规划调整说明:

建设单位	CLIENT	广西奇正模架科技有限公司
项目名称	PROJECT	来宾高新区新型智慧建筑模架及超高层钢混构大型智能爬模装置生产物流基地项目
图名	DWG TITLE	总平面布置图
合同编号	ND2018Z-043	
版本号	第一版	阶段
单位	MM	专业
日期	2025.06	图号
		JZ-02

总平面布置图 1:1000

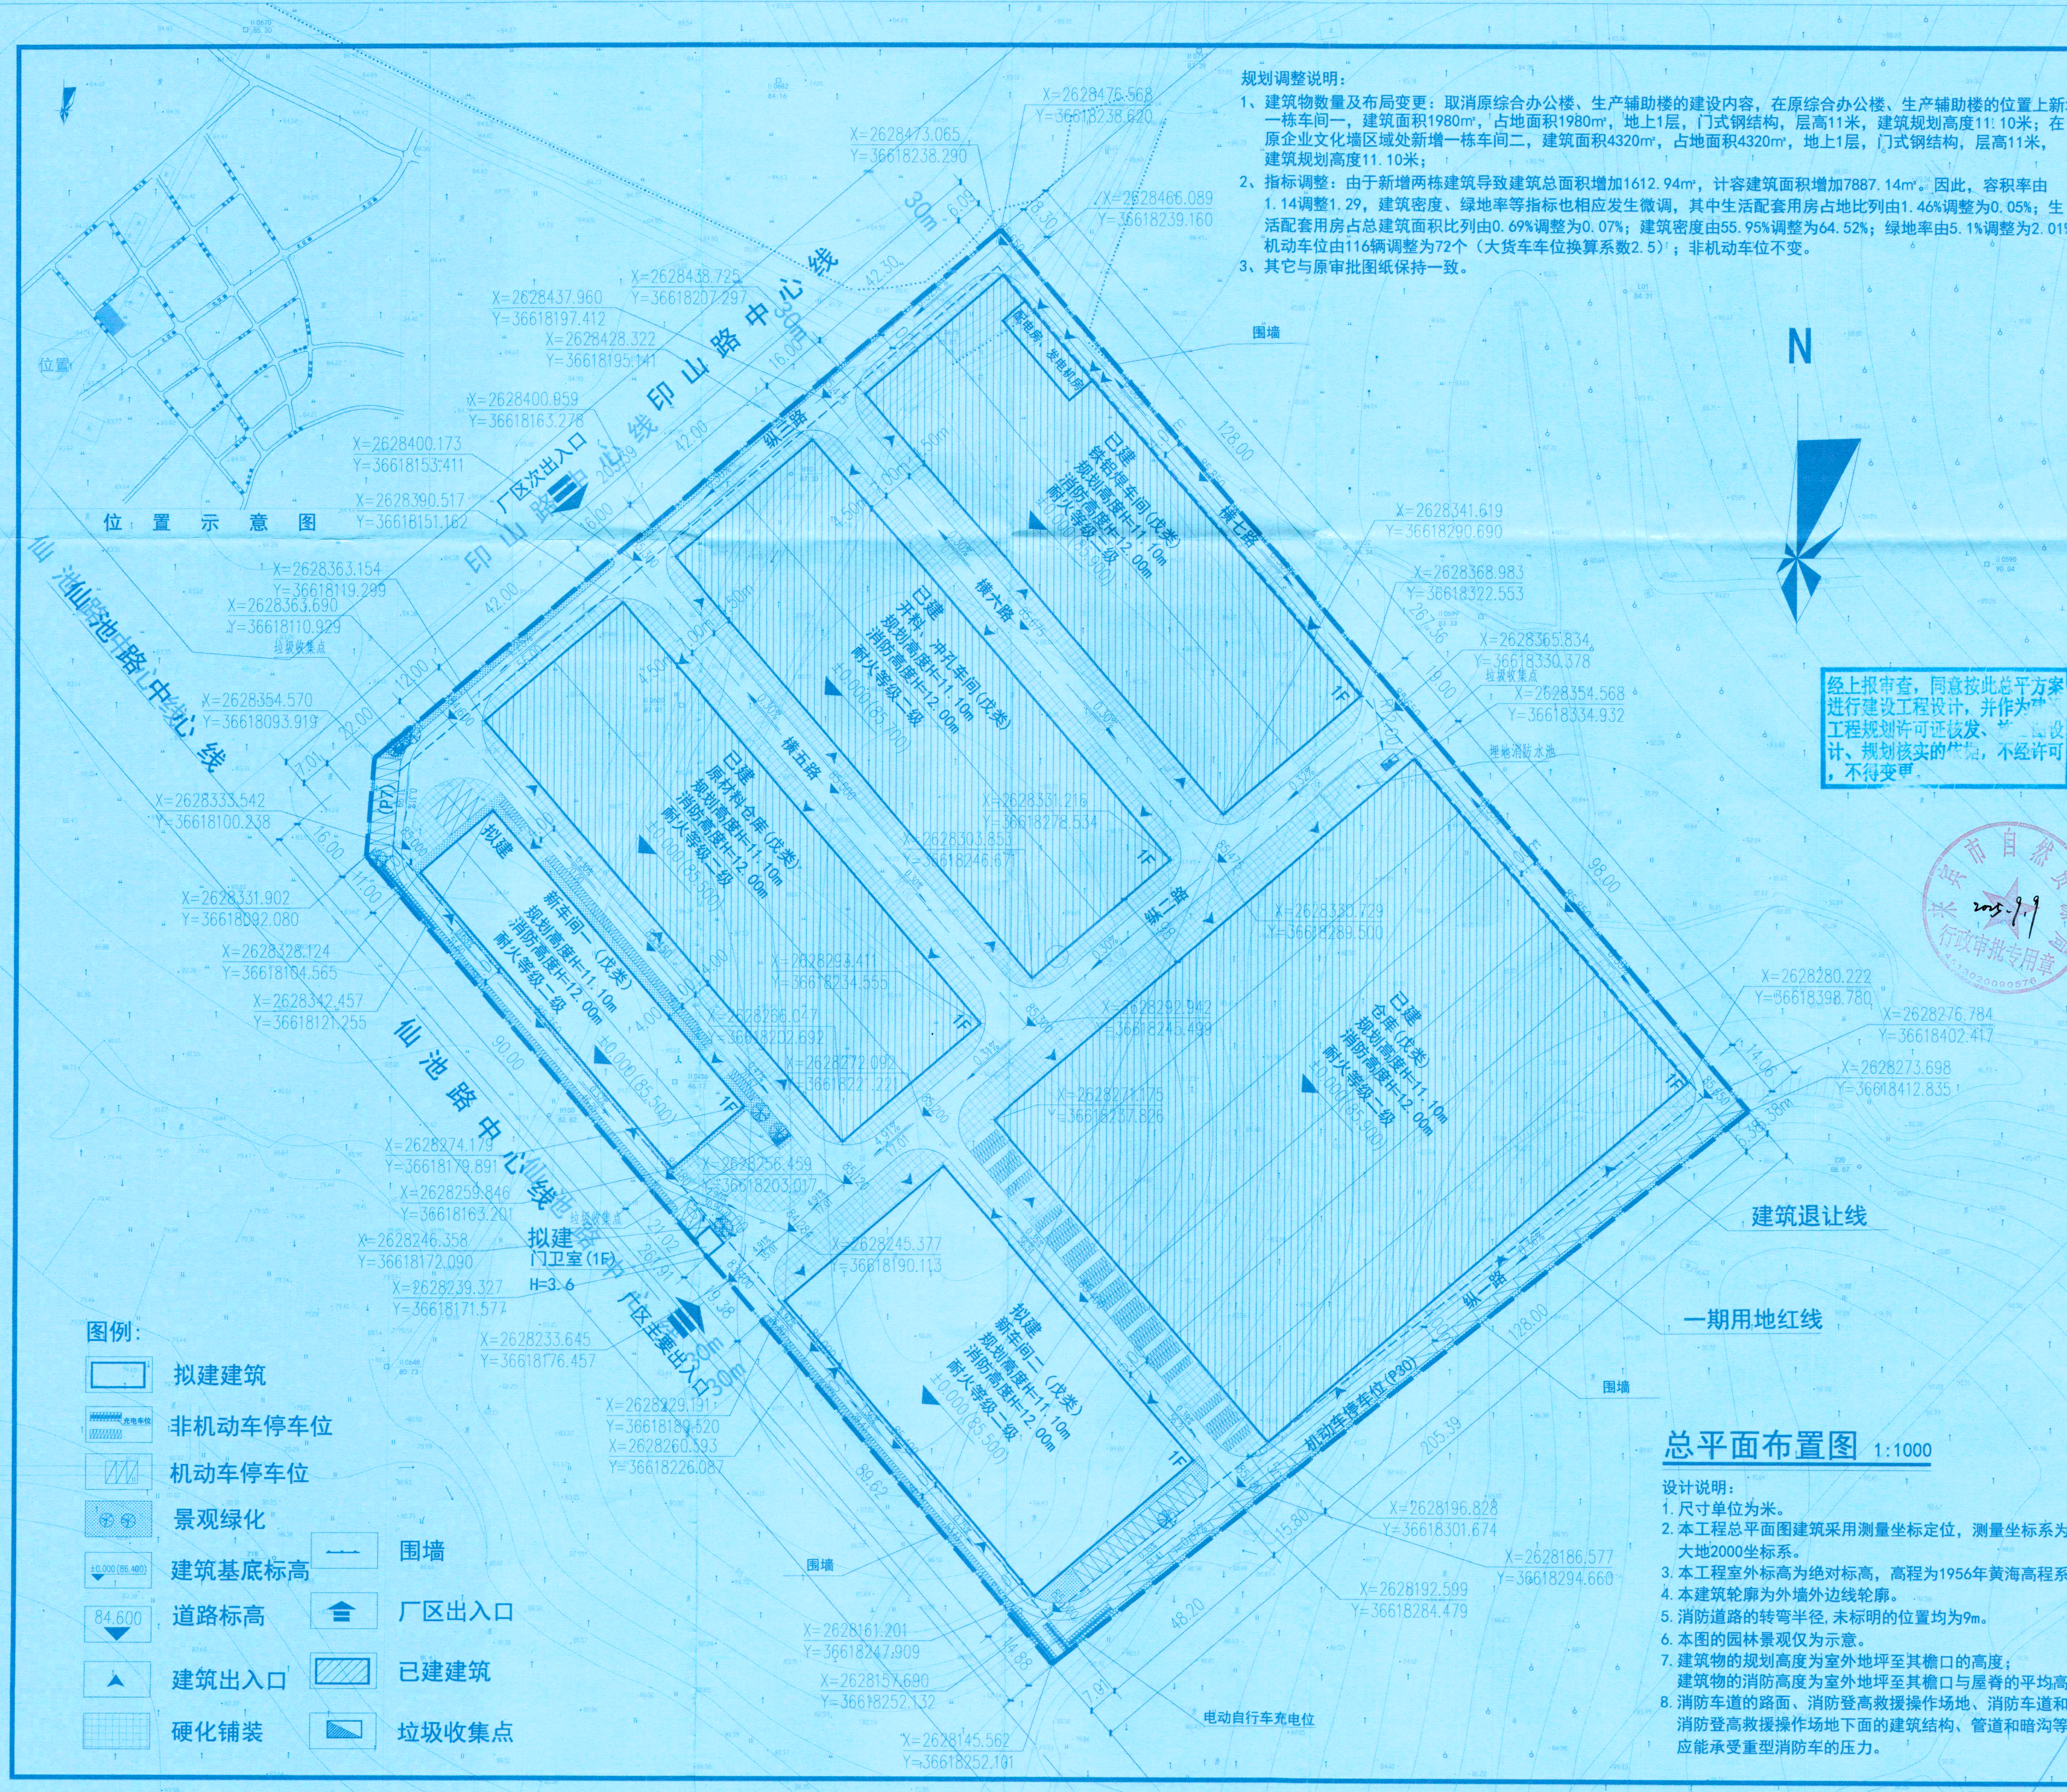
1、建筑物数量及布局变更:取消原综合办公楼、生产辅助楼的建设内容,在原综合办公楼、生产辅助楼的位置上新增一栋车间一,建筑面积1980m²,占地面积1980m²,地上1层,门式钢结构,层高11米,建筑规划高度11.10米;在原企业文化墙区域处新增一栋车间二,建筑面积4320m²,占地面积4320m²,地上1层,门式钢结构,层高11米,建筑规划高度11.10米;

2、指标调整:由于新增两栋建筑导致建筑总面积增加1612.94m²,计容建筑面积增加7887.14m²。因此,容积率由1.14调整1.29,建筑密度、绿地率等指标也相应发生微调,其中生活配套用房占地比例由1.46%调整为0.05%;生活配套用房占总建筑面积比例由0.69%调整为0.07%;建筑密度由55.95%调整为64.52%;绿地率由5.1%调整为2.01%;机动车位由116辆调整为72个(大货车车位换算系数2.5);非机动车位不变。

3、其它与原审批图纸保持一致。

经上报审查,同意按此总方案进行建设工程设计,并作为工程规划许可证核发、工程规划许可、规划核实的依据,不经许可,不得变更。
